Tram Nord

PROJET DE DEVELOPPEMENT
DU RESEAU DE TRAMWAY
ENTRE
STRASBOURG,
SCHILTIGHEIM
ET BISCHHEIM

PIECE M – AVIS ET MEMOIRE EN REPONSE

AVIS PREALABLES A L'ENQUETE PUBLIQUE, AVIS DE L'AUTORITE ENVIRONNEMENTALE ET MÉMOIRE EN REPONSE DE L'EMS

Zones de surveillance de la qualité de l'air - avant mise en compatibilité

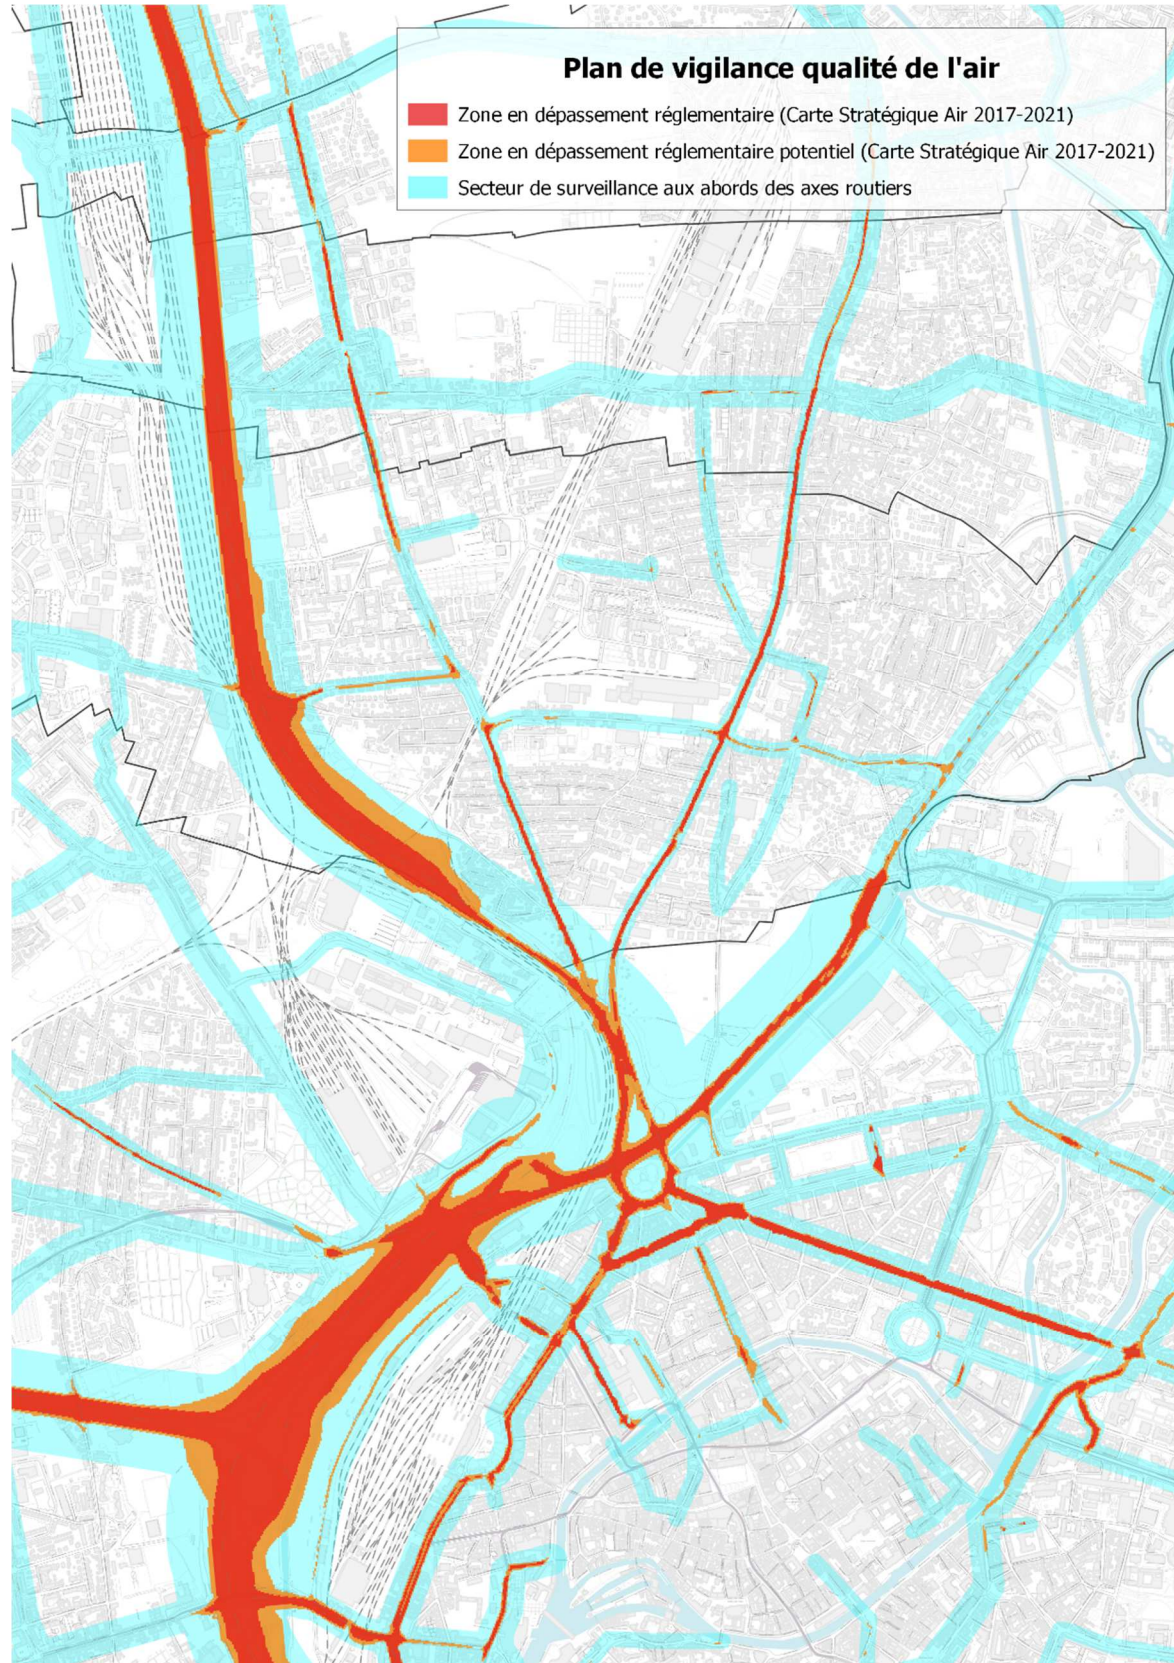
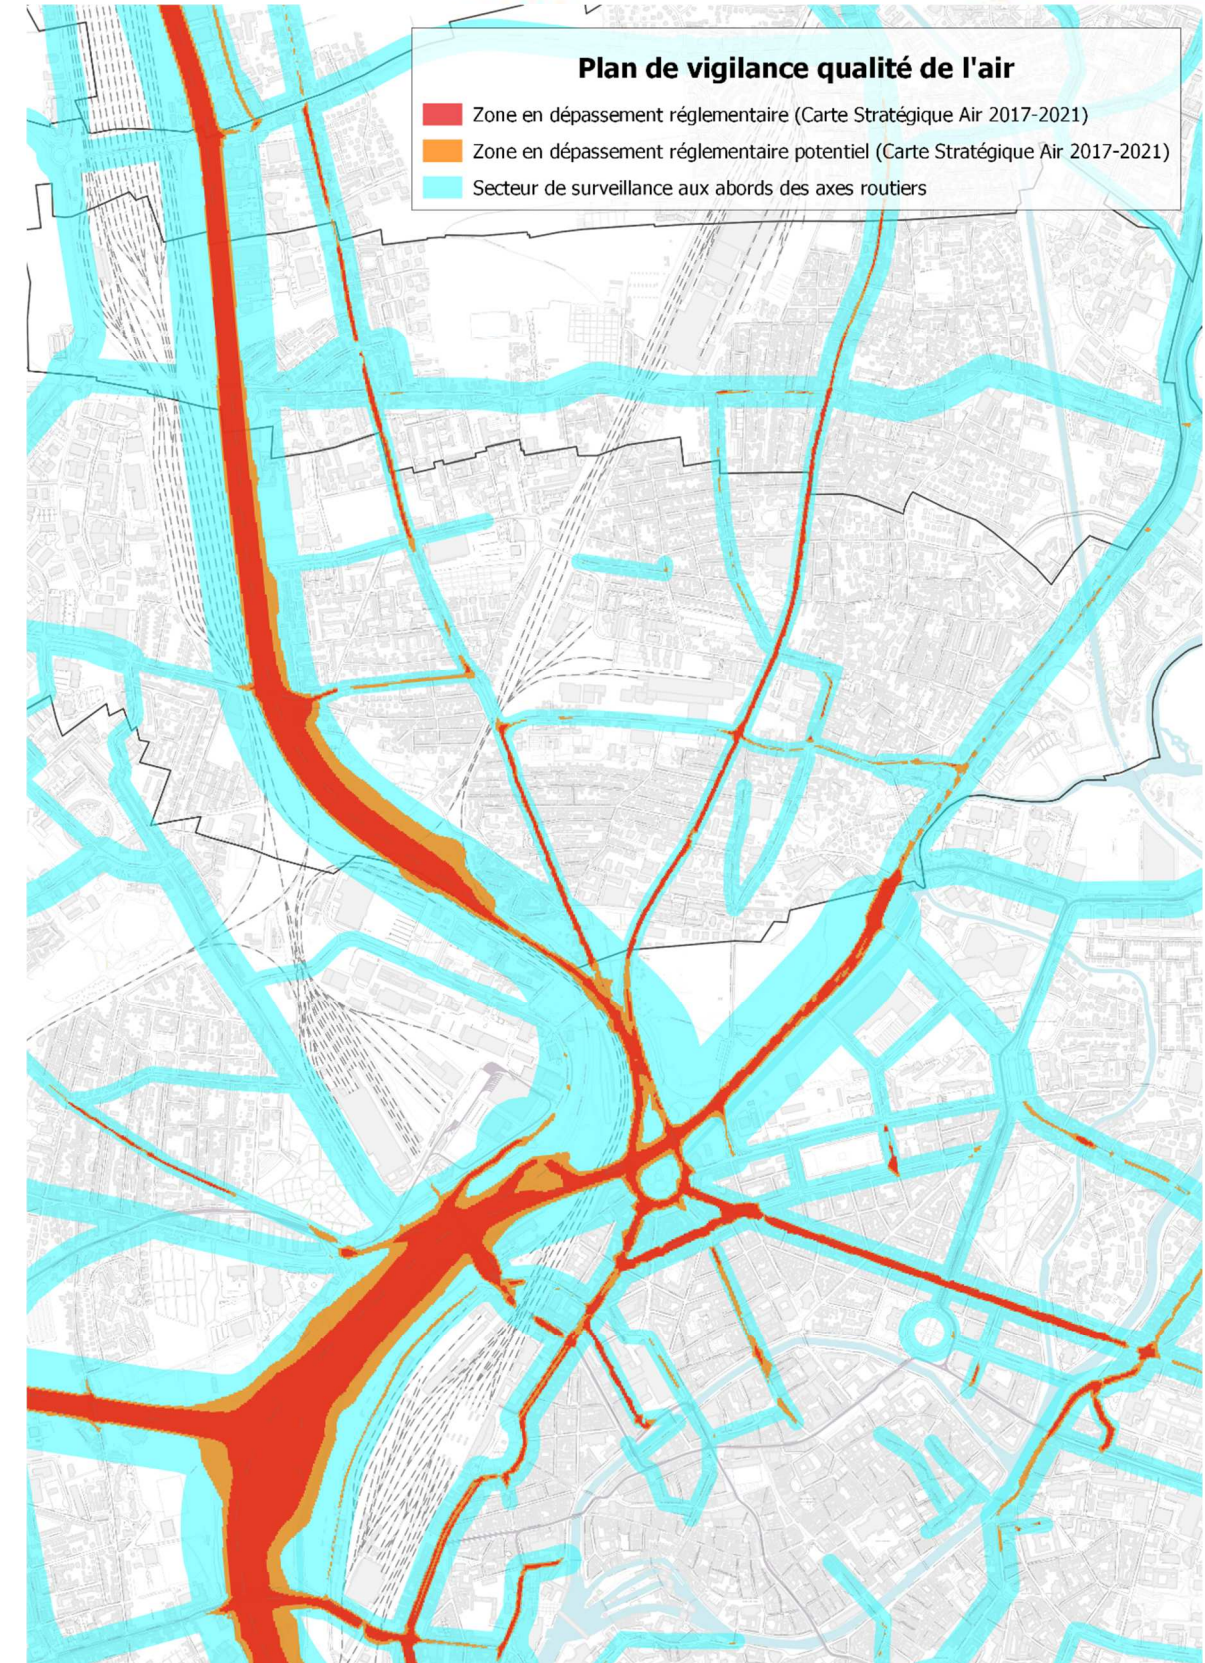
L'Ae recommande au pétitionnaire de mettre à jour les zones de surveillance de la qualité de l'air délimitées au plan de vigilance en cohérence avec les modifications de l'orientation d'aménagement et de programmation (OAP) thématique « déplacement ».

Réponse du Maître d'Ouvrage :

Un zonage lié à la qualité de l'air a été introduit dans le règlement du PLUi à l'occasion de la modification n°3 approuvée le 25 juin 2021. Ce zonage se décompose de la manière suivante :

- Pour une part majoritaire, un déclassement de voies de circulation se faisant vers le niveau hiérarchique inférieur.
Pour ces axes déclassés, il est proposé d'attendre la mise en service de l'infrastructure et le résultat des campagnes de mesures après mise en service avant d'entériner la modification du statut de zone de surveillance de la qualité de l'air.
L'objectif poursuivi étant l'amélioration de la qualité de l'air et la mise en place de dispositions en faveur de la santé le long des axes les plus circulés, l'Eurométropole de Strasbourg souhaite maintenir le dispositif tant que la réduction de la circulation n'est pas effective. Il s'agit là d'un principe de précaution pris au regard d'un enjeu de santé publique. L'Eurométropole de Strasbourg pourra procéder à une évolution des zones de surveillance, une fois les aménagements réalisés et l'amélioration de la qualité de l'air effective.

Par ailleurs, la pièce K « Mise en compatibilité du PLUi de l'Eurométropole de Strasbourg et évaluation environnementale de la mise en compatibilité du PLUi » est par conséquent mise à jour avec :

- Un paragraphe supplémentaire dans la partie 3 « Analyse de la compatibilité du projet avec le PLUi de l'EMS », en lien avec l'évolution de la hiérarchisation du réseau viaire ;
- Un chapitre supplémentaire dans la partie 4 « Dispositions proposées pour assurer la mise en compatibilité du PLUi de l'EMS », afin de faire apparaître l'évolution du zonage « qualité de l'air » en ce qui concerne les zones de surveillance au niveau des axes viaires reclassés vers un niveau supérieur.
